**GREEN GENIUS ITALY UTILITY 13 S.R.L.**

**Oggetto:** [ID\_7401] Progetto Agrovoltaiico denominato **CELONE 02** (Foggia) destinato alla produzione di Energia Elettrica da Fonti Rinnovabili Integrato da un Progetto di Riqualificazione Agricola, da realizzarsi nel Comune di Foggia. L'impianto Agrivoltaiico avrà una Potenza Complessiva pari a 30 MWn e 38,0016MWp. **Riscontro Richiesta Integrazioni 22/03/2022**

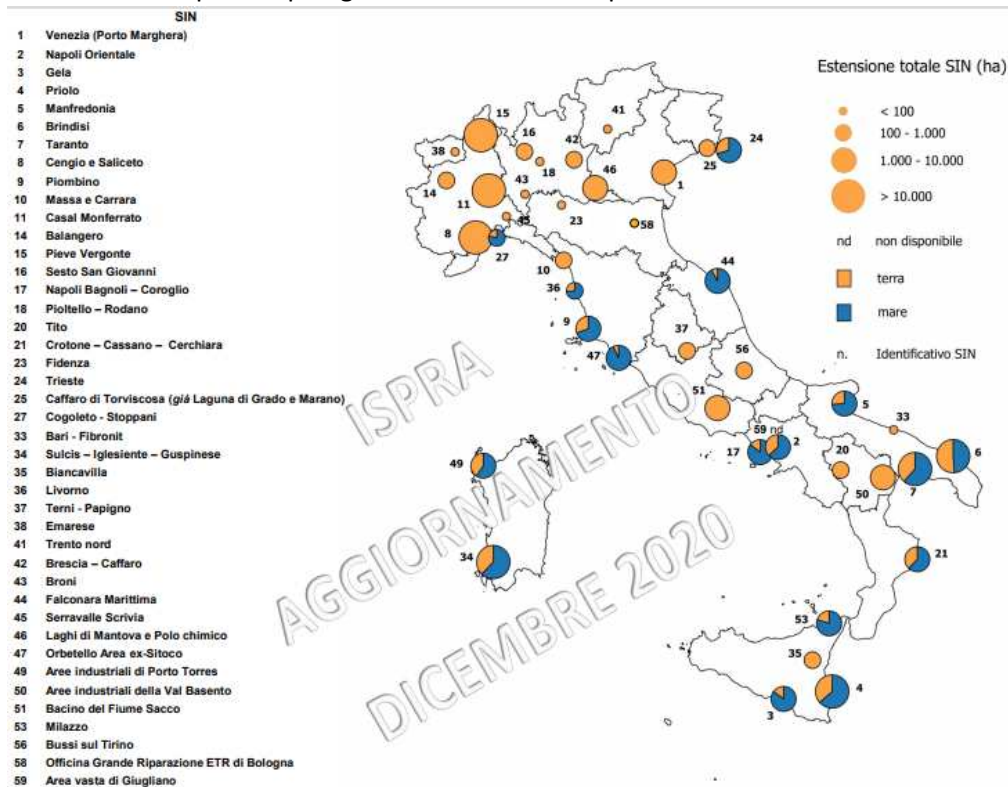
**2a** In riferimento all'analisi e la quantificazione risorse idriche utilizzate nelle 3 fasi di vita del progetto (*cantiere, esercizio e dismissione*) si riporta quanto segue:

- È stata integrata la valutazione degli impatti sulla risorsa idrica al **paragrafo 3.3 del SIA Ambientale Documento V.14b**
- È stata calcolata una stima della risorsa idrica che verrà utilizzata per il lavaggio dei moduli al **paragrafo 4.1 SIA Progettuale Documento V.14.c**
- È stata calcolata una stima della risorsa idrica che verrà utilizzata per il progetto agronomico al **Par. 9.4 della Relazione P.09.**

*Nello specifico, come si evince negli elaborati, la trattazione è stata condotta considerato il worst case ovvero affrontando il fabbisogno idrico senza l'apporto della pioggia e dunque le condizioni meteorologiche che sicuramente apporteranno un beneficio e faranno in modo da ridurre considerevolmente il fabbisogno idrico indicato. Per completezza è stata indicata e riportata l'altezza media di precipitazioni medie mensili misurate dalla stazione meteorologica di Foggia per avere un'indicazione sulla disponibilità idrica.*

» *Energy Pay Back Time (EPBT) in anni.*

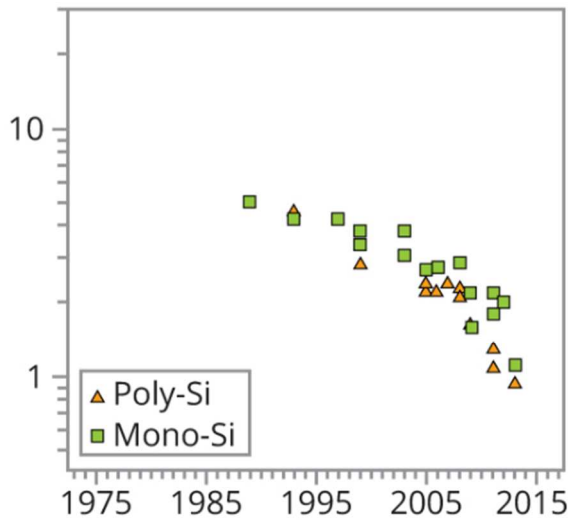
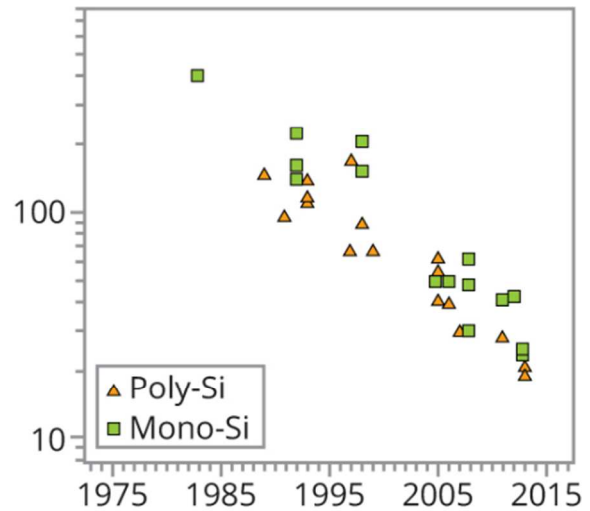
**6.b** in riferimento alla richiesta della quantificazione delle risorse naturali necessarie in termini di energia, dobbiamo considerare gli studi condotti che evidenziano delle stime sul **tempo di ritorno energetico** degli impianti fotovoltaici.

Dunque, se da un lato è impossibile non avere un'impronta di carbonio – almeno negli step iniziali, ovvero quelli relativi alla produzione dei pannelli fotovoltaici, trasporti etc etc...dall'altro bisogna considerare la quantità di energia prodotta da tali pannelli nel loro ciclo di vita. Da questo rapporto è possibile avere un quadro sull'effettivo ritorno energetico.

Studi scientifici hanno dimostrato come l'impatto di un impianto fotovoltaico sia positivo sul pianeta, un recente aggiornamento del **Photovoltaics Report**, realizzato dall'ente di ricerca tedesco **Fraunhofer Institute for Solar Energy Systems**, ha evidenziato come la carbon footprint del fotovoltaico stia diminuendo sempre di più.

Per esempio, l'uso di materiale per le celle in silicio è sceso in modo incredibile negli ultimi 16 anni, passando da 16 g/Wp a circa **3 g/Wp**.

Inoltre, il tempo di ritorno energetico degli impianti fotovoltaici è stimato ormai in un solo anno. Questo significa che per eguagliare la quantità di energia necessaria in fase di produzione sono sufficienti circa 365 giorni. **Considerando un ciclo di vita di 30 anni, un impianto può quindi produrre 30 volte l'energia richiesta per realizzarlo.**
